R-3980-2016

DEMANDE RELATIVE À L'ÉTABLISSEMENT DES TARIFS D'ÉLECTRICITÉ POUR L'ANNÉE TARIFAIRE 2017-2018

MÉMOIRE DE L'AHQ-ARQ

4 novembre 2016

Figure 1
Achats d'énergie de court terme 2015

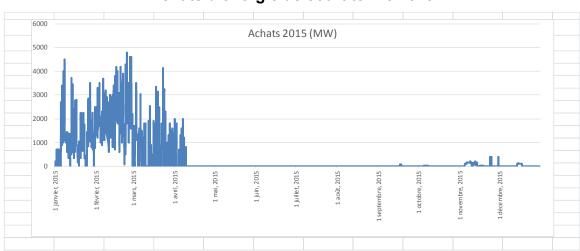
On peut constater que l'essentiel des achats d'énergie de court terme se retrouve entre janvier à avril 2015.

De plus, l'AHQ-ARQ a constaté que le bâtonnet patrimonial maximal de 34 342 MW n'était jamais totalement utilisé tel qu'il apparaît au tableau suivant.
